2020製図試験.com シンクロニ模試　独自採点チェックコード(v.1.01)

令和2年 シンクロニ模試 一級建築士設計製図試験 答案用紙II

図示欄

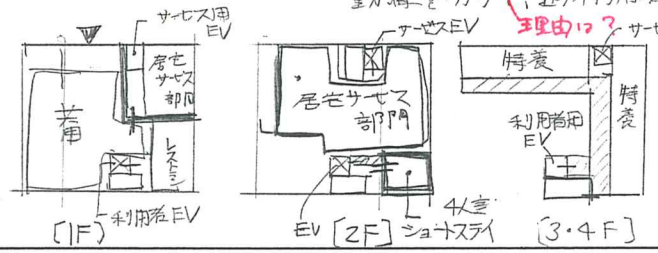
理由は？ 離

？利用形態に応じて……？

図示欄

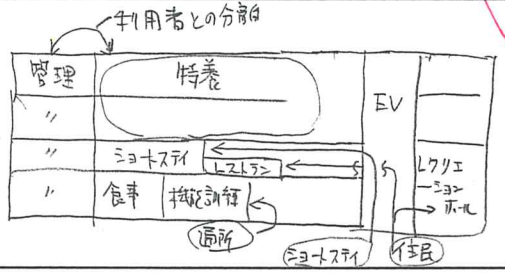
これについては、通所でも使うことはイメージしましょう！

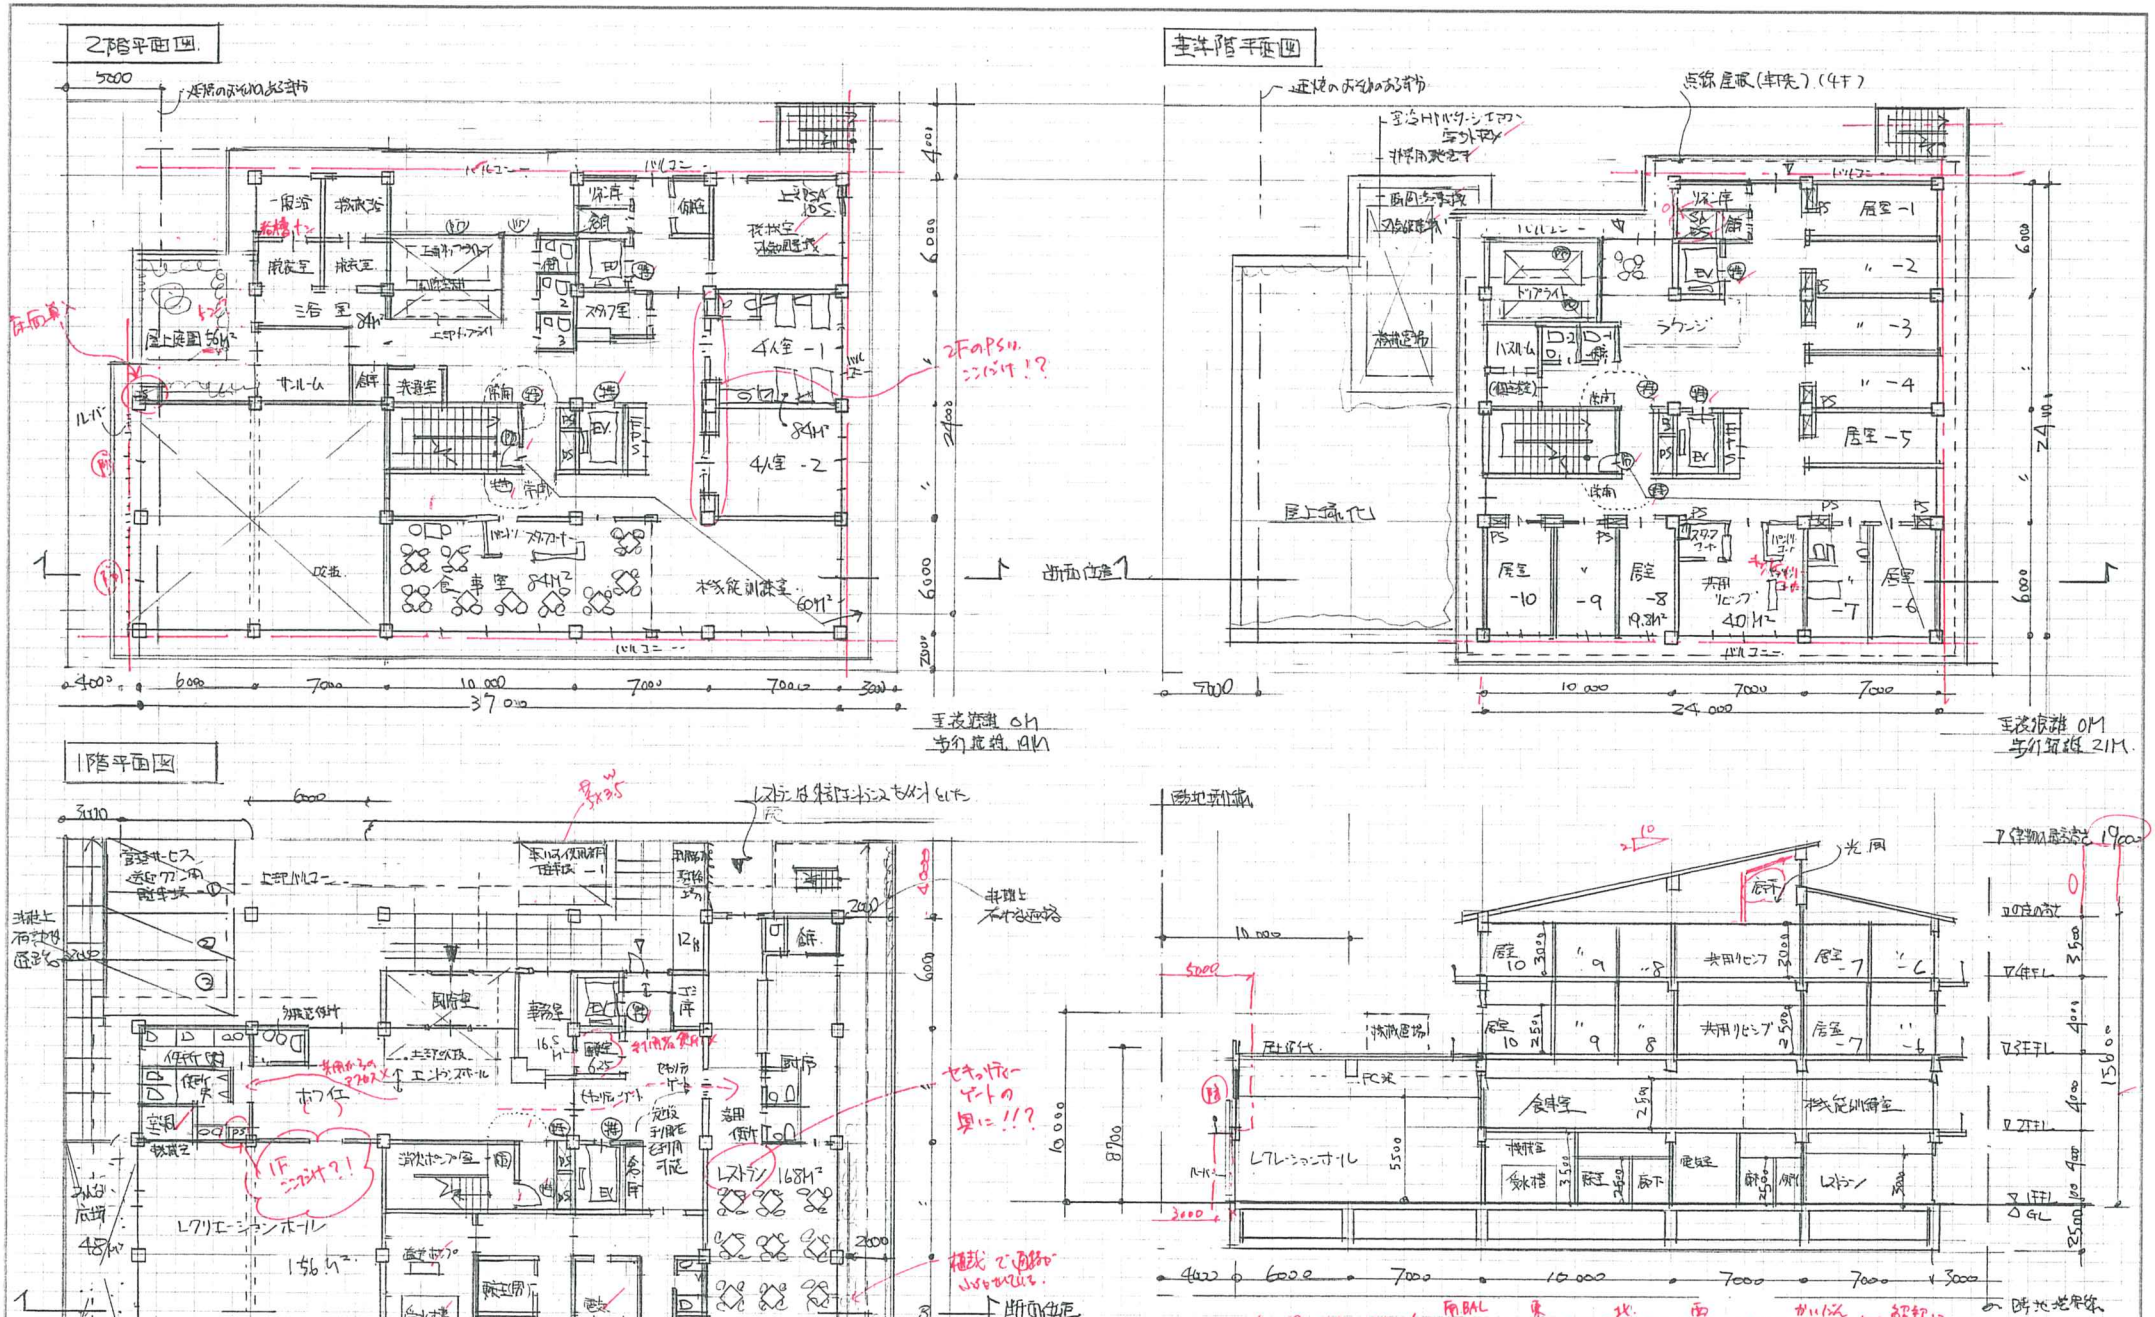
6×18+31×24+(0.5×38 + 0.5×24 + 29+0.5× 0.5×14 + 3×5) ← 解釈に悩みます

図示欄

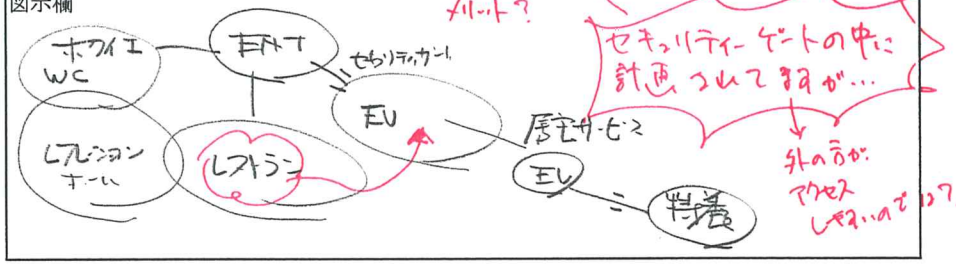
セキュリティーゲートの中に計画されてますが…

外の方がアクセスしやすいのでは？

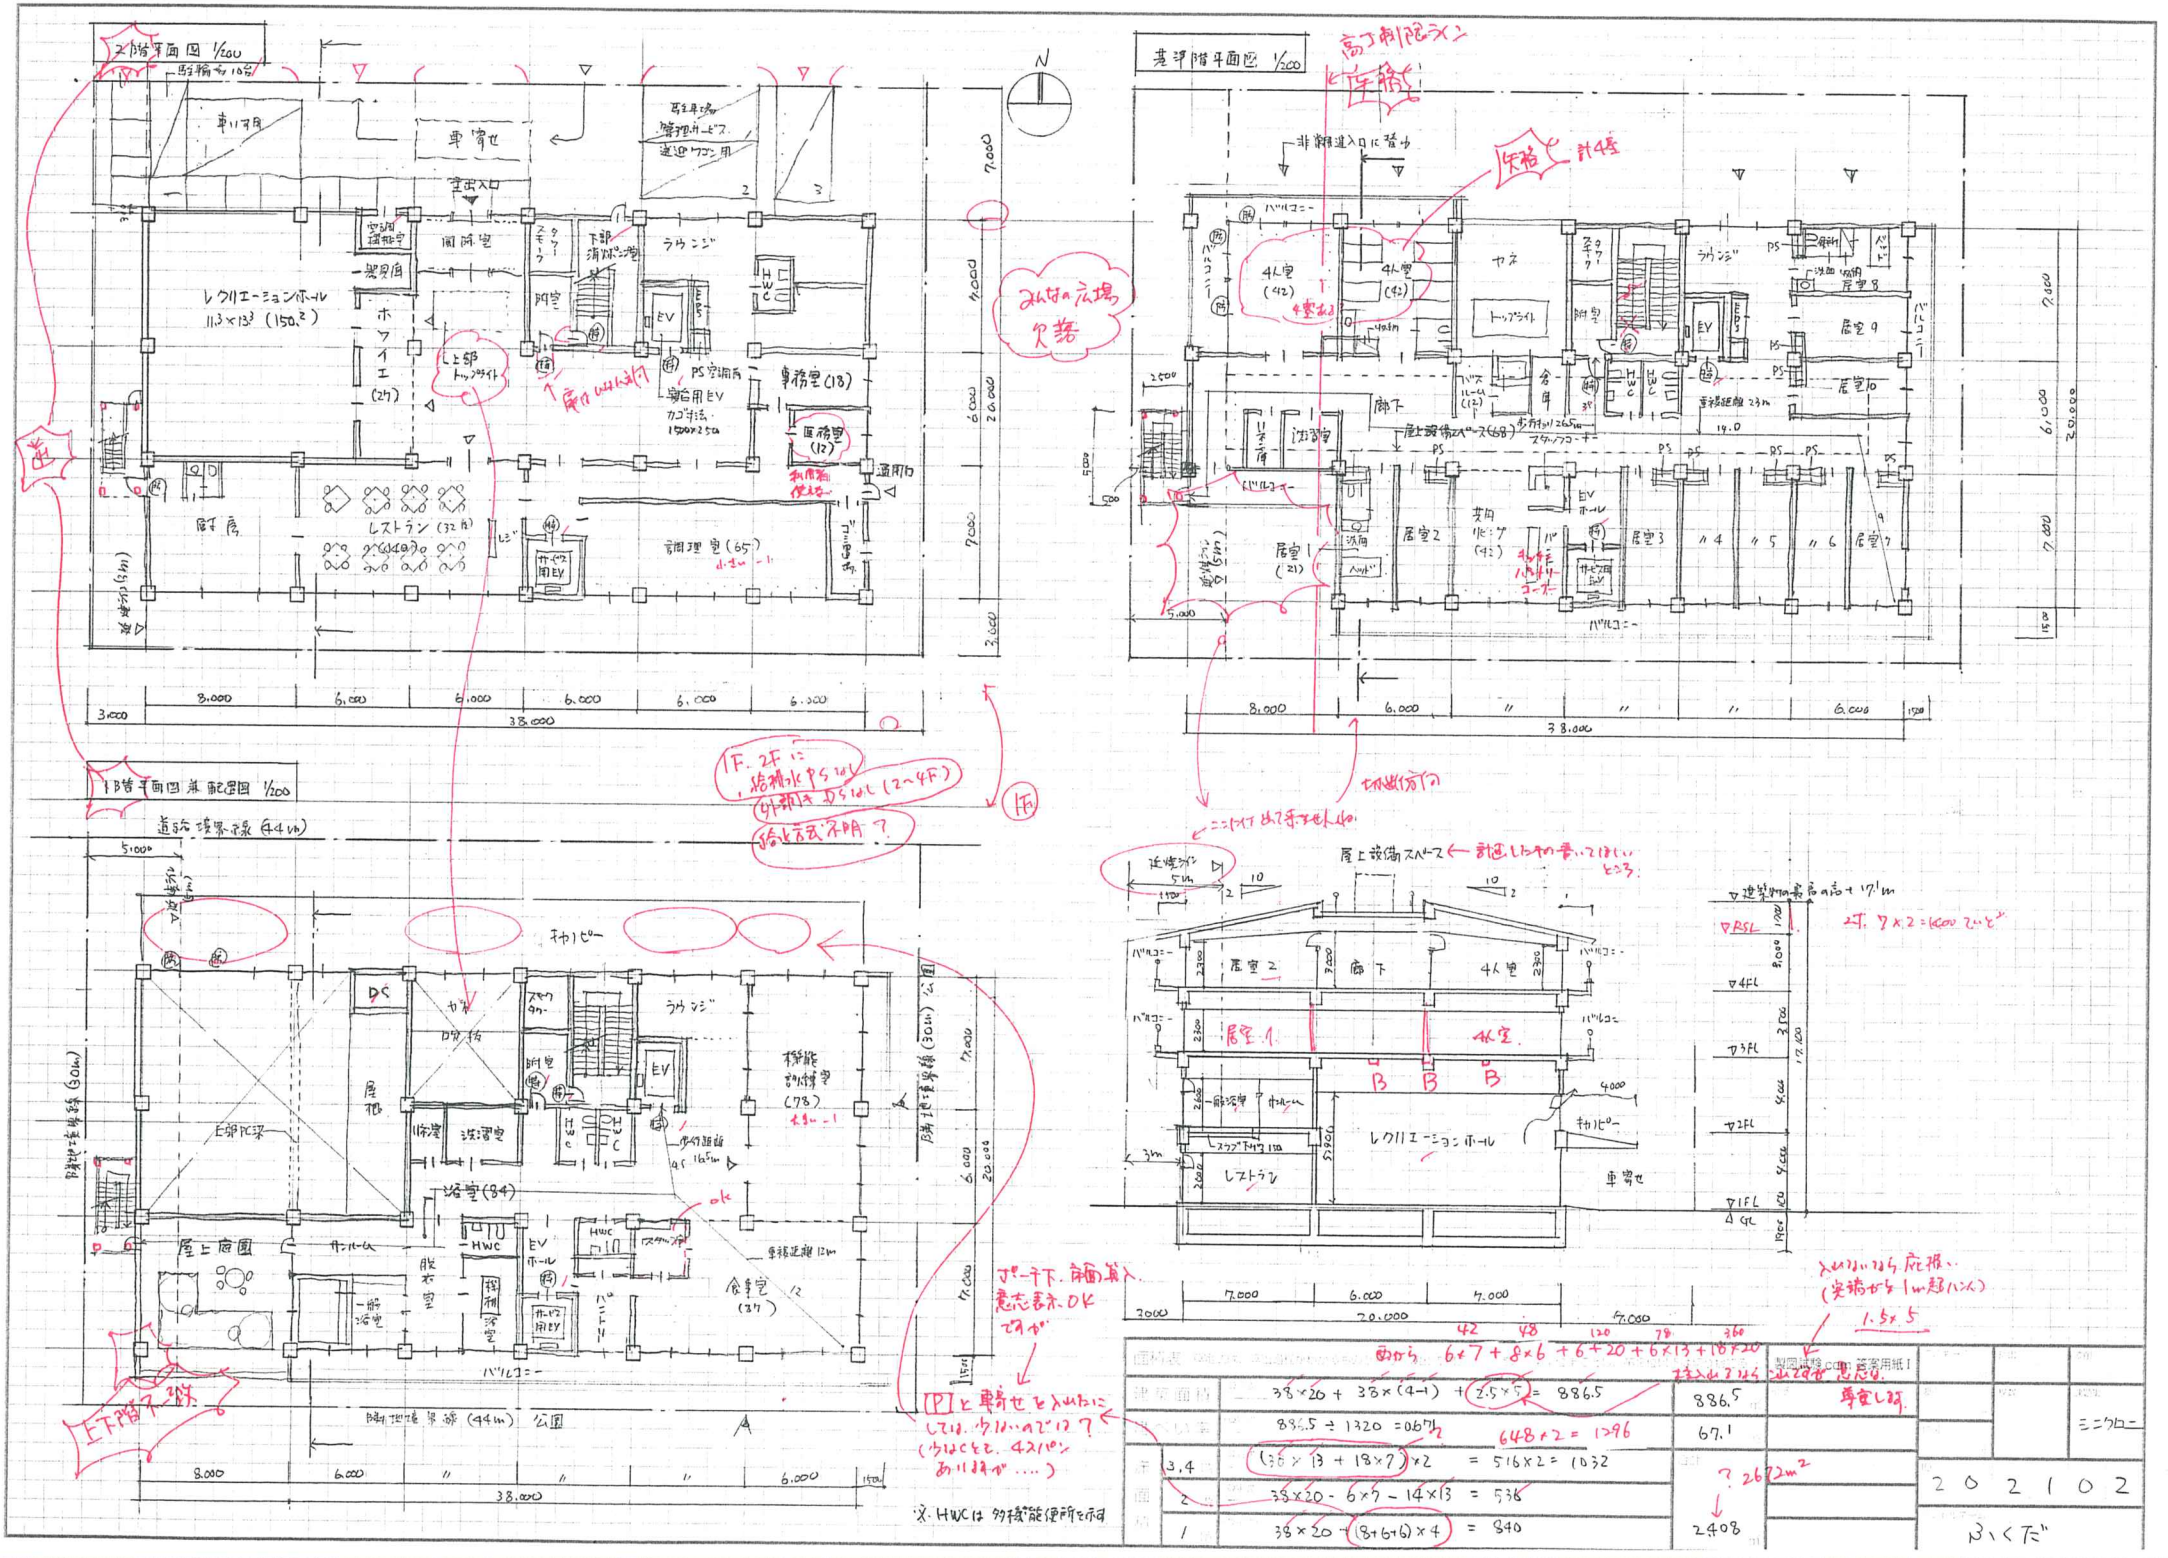
みんなの広場
欠落

1F. 2Fに
給湯水やらない
外部はやらない (2~4F)
給水方式不明?

ニッケイ出て手すりなし

屋上設備スペース ← 計画したカの書いてほしいところ

[P]と車寄せを入れたにしては、少ないのでは?
(少なくとも、4スパンありますが....)

ポーチ下、軒面積入意志表示、OKですが

入れないなら庇、(実測から1m超ハンパ)

図示欄

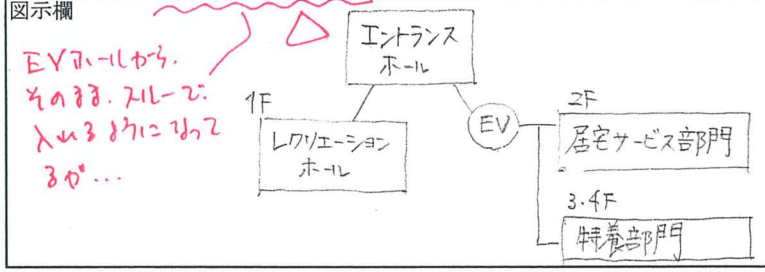
EVホールから、
そのまま スルーで
入れる ように なって
るが…

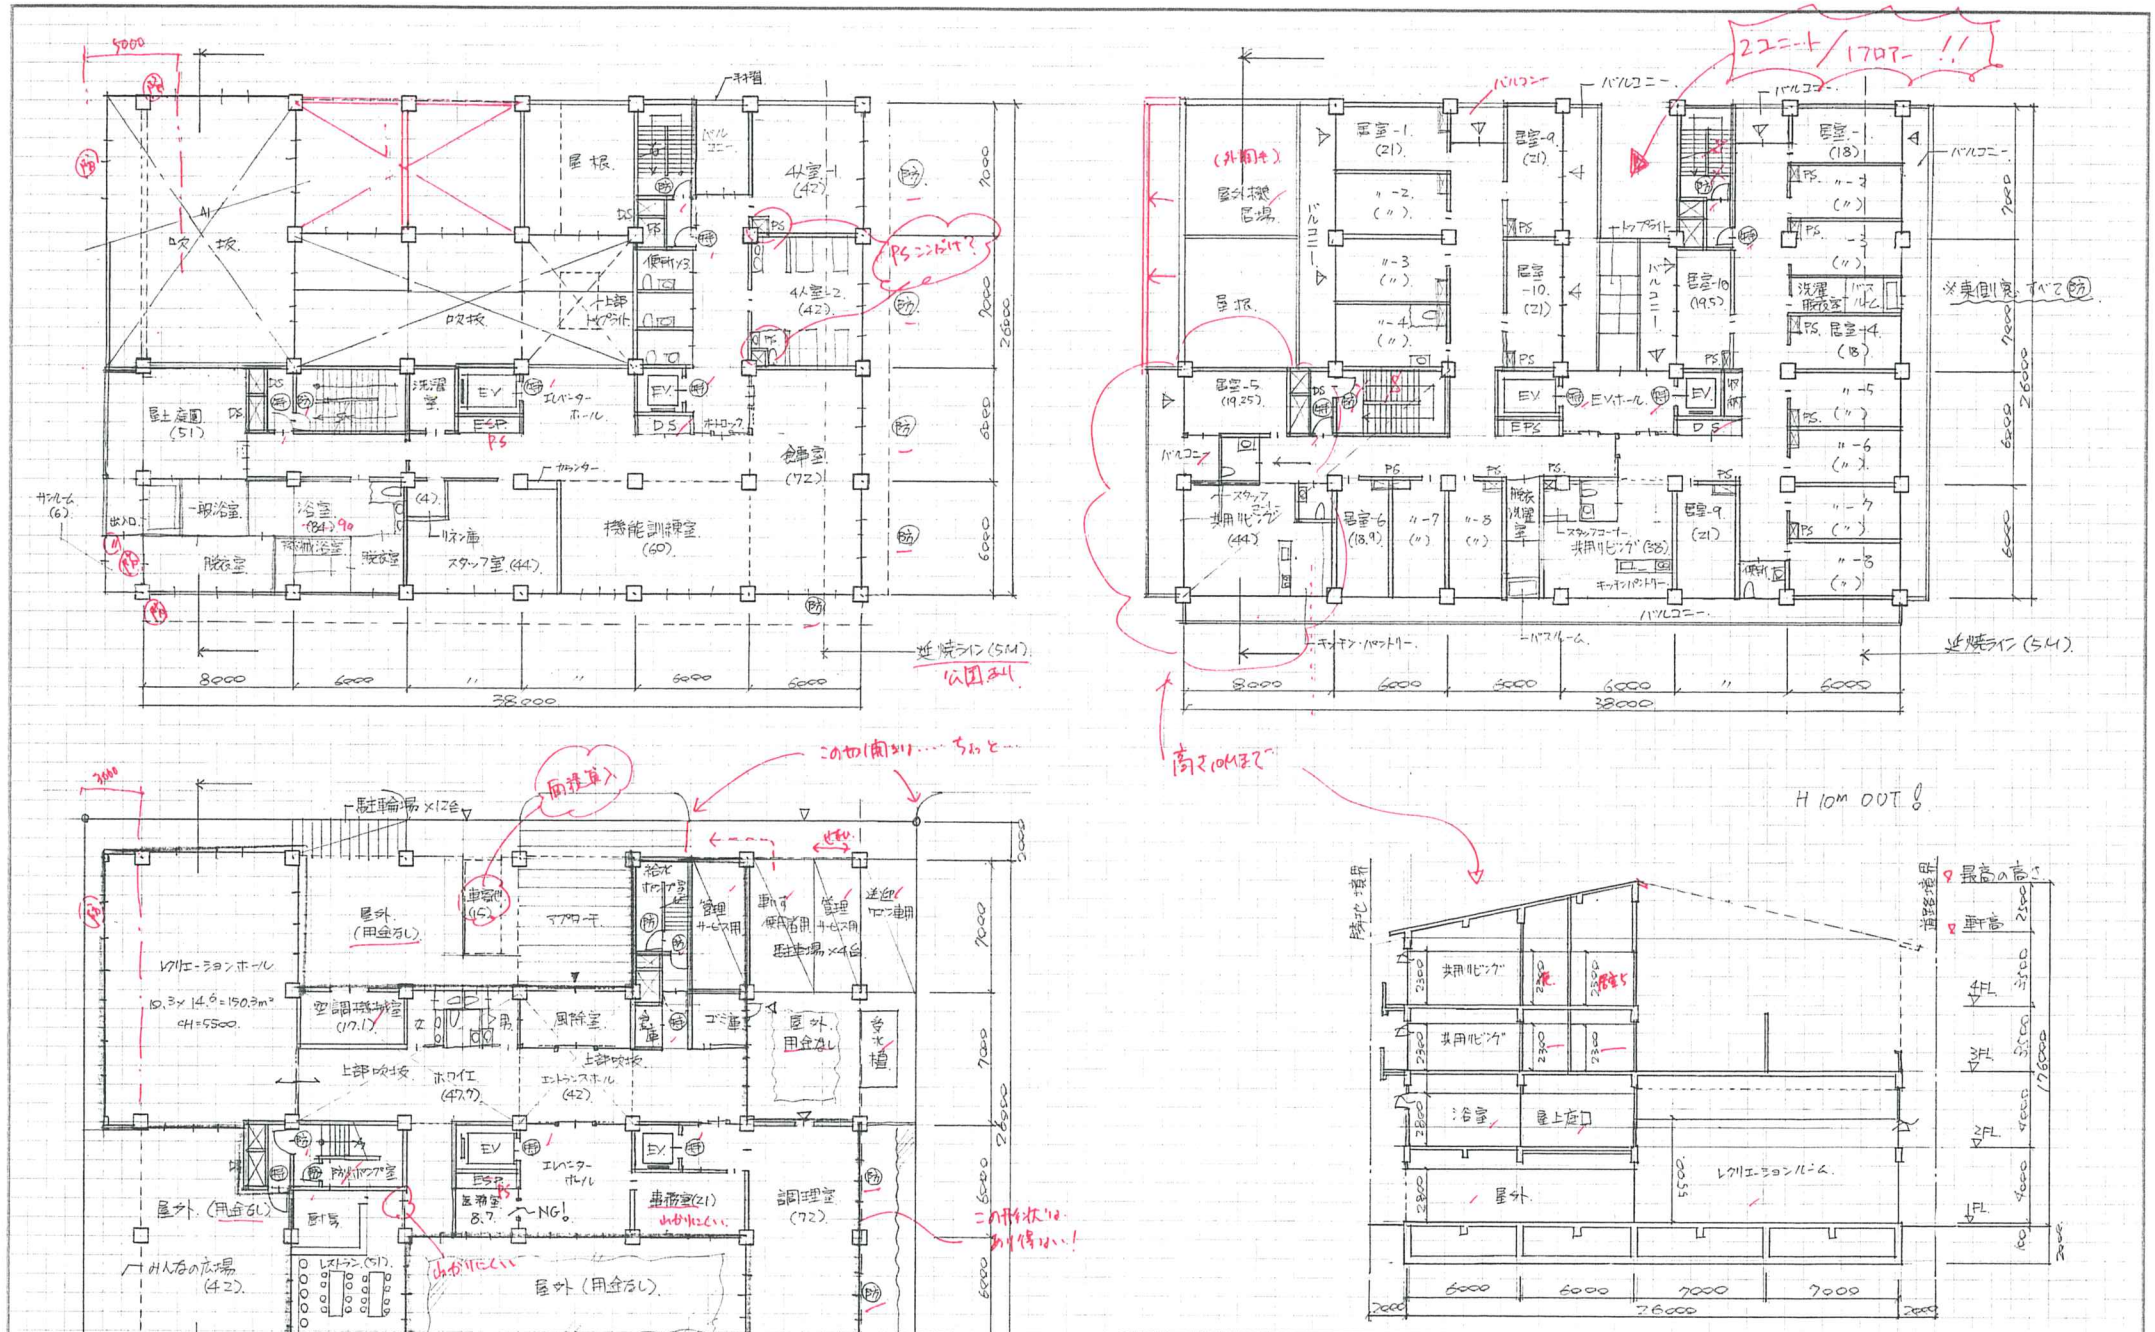
面積表				製図試験.com 答案用紙 I
建築面積		38×26+2×14.6 + 1×12+0.5×38+0.5×26 バルコニー	1061.2 1017.2	建ぺいオーバー
建べい率		1017.2 ÷ 1320 = 0.7706 0.8039 OUT!	80.3 77.1	容面オーバー
床面積	3.4	38×12+12×14+12×14−3×2−3×2−2×2.5=775×2=1550	2815.95	
	2	38×12+12×14+2×4−3×5 = 617 615 (北凸) サンルーム (北凹) 3 (北バルコニー)	2802.95	
	1	38×26+2×14.6−18×7−6×7−18×7−8×12+2.5×3.5= (北凹) (東凹) (東凹) (西凹) 4 3×5 OUT! 車寄せ

図示欄

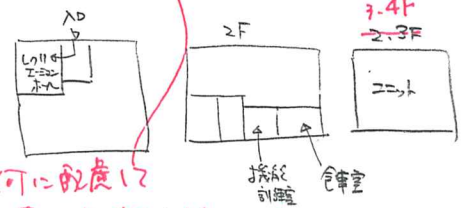
何に配慮して南に向けたのか不明？（日照、公園の景観？）
